Van: [redacted]
Verzonden: woensdag 31 oktober 2018 16:09
Aan: [redacted]
CC: [redacted]
Onderwerp: RE: aanvraag uitbreiding terras Nieuwezijds Voorburgwal 85

Voor horecabedrijf Nieuwezijds Vb 85 is een aanvraag ingediend voor uitbreiding van het bestaande terras.
Het bestaande terras is 2 x 2,5 m diep bij 6 m breed (aan de gevel).
En nu wordt aangevraagd 3 x 3,5 m diep bij 6 m breed (aan de gevel). Er komt dus een terras aan de gevel bij en daarnaast wordt gevraagd om een uitbreiding van 2,5 naar 3,5 meter diep voor alle drie de terrassen.

Nieuwezijds Voorburgwal 85, 1012 RE
De exploitant van Nieuwezijds Voorburgwal 85 heeft een uitbreiding van zijn terras aangevraagd aan de gevel van het restaurant. De openingstijden van het terras zijn van zondag t/m donderdag van 07.00 uur tot 01.00 uur en op vrijdag en zaterdag van 07.00 uur tot 02.00 uur.

Terrastekening

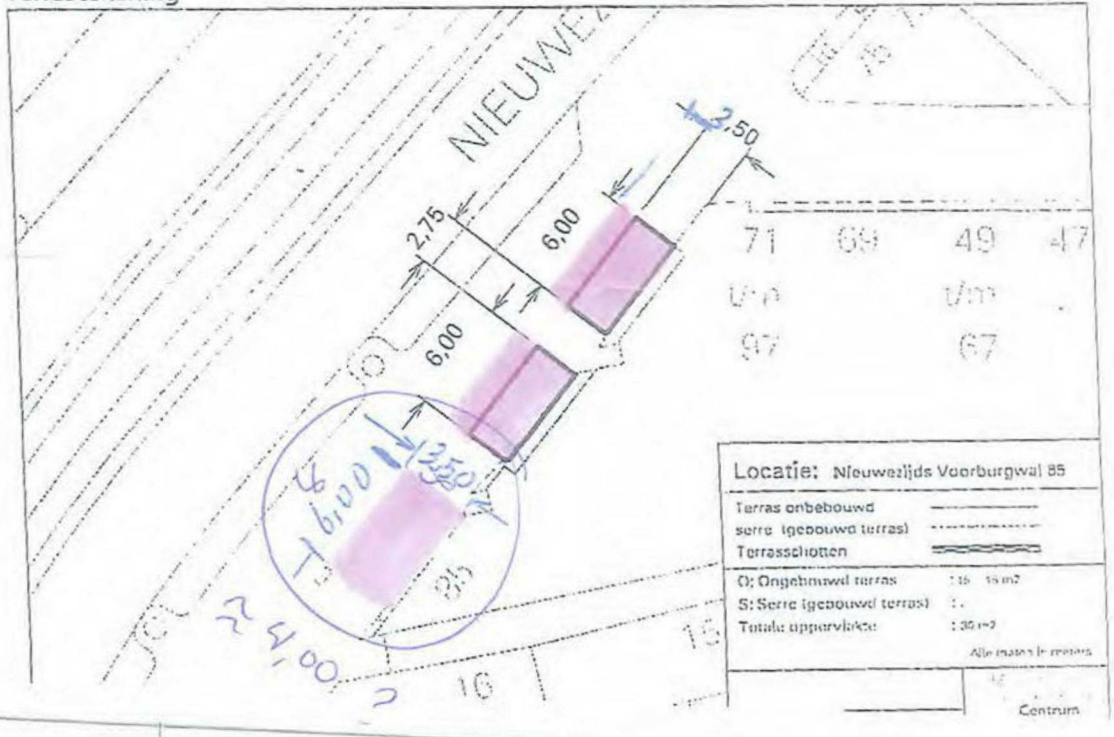
Erg vervelend dit. Dit is het soort terrassen dat wij liever niet uitgebreid zien en consequent de regels overtreedt, met name met parasols ver over de terrasgrens. Misschien kan daar nog iets over vermeld worden.

Hetgeen is aangevraagd qua afmetingen (3X 6.00 x 3.50) nieuwe terras is akkoord, doorloopruimte blijft gewaarborgd en er is toezicht vanuit de lokaliteit.
Let wel, er staat binnen nu en 3 jaar een herprofilering met een terrassenplan gepland, details na te vragen bij [redacted]

Graag de terrastekening voor Nieuwezijds Voorburgwal 85 aanpassen conform bijgaande tekening (plaatje 2).
Het gaat om 3 terrassen aan de gevel van 3,5 m diep bij 6 m breed.
